TERREINPROFIEL 3

VERKADELING PACHTGOEDDREEF TE DRONGEN (GENT)

BA_infra_T_BN_03_terreinprofiel 3 26/02/2026 1/250 - 1/100

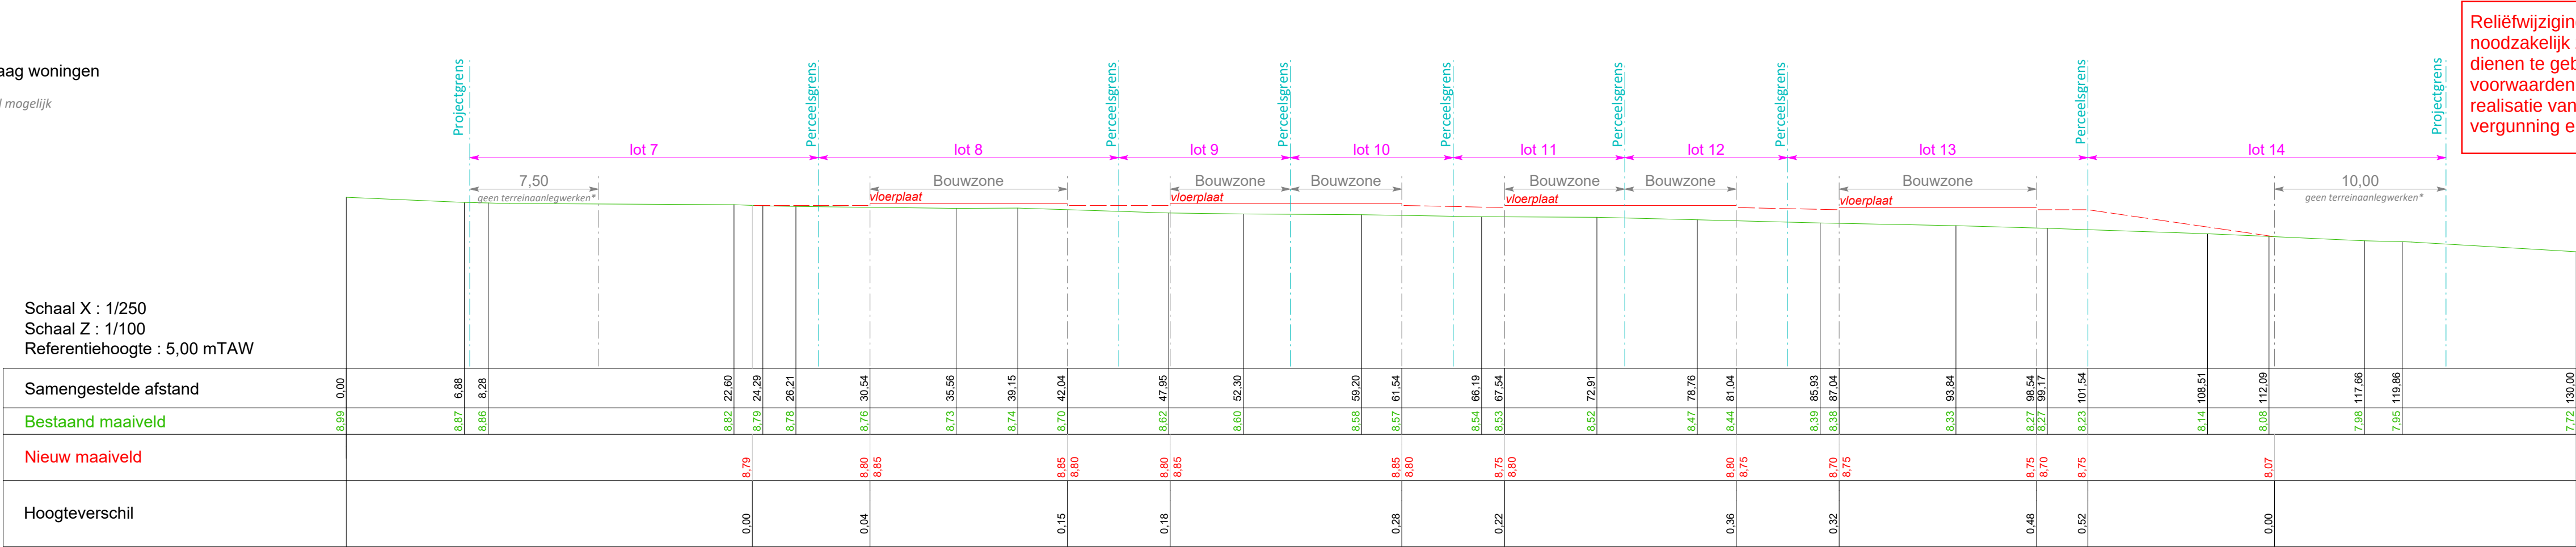
Reliëfwijzigingen zijn enkel toegelaten voor zover zij strikt noodzakelijk zijn voor de aanleg van het openbaar domein en dienen te gebeuren overeenkomstig de opgelegde technische voorwaarden. Eventuele reliëfaanpassingen in functie van de realisatie van de woningen maken geen deel uit van deze vergunning en dienen afzonderlijk te worden aangevraagd.

ZIE BIJZONDERE
VOORWAARDE(N)
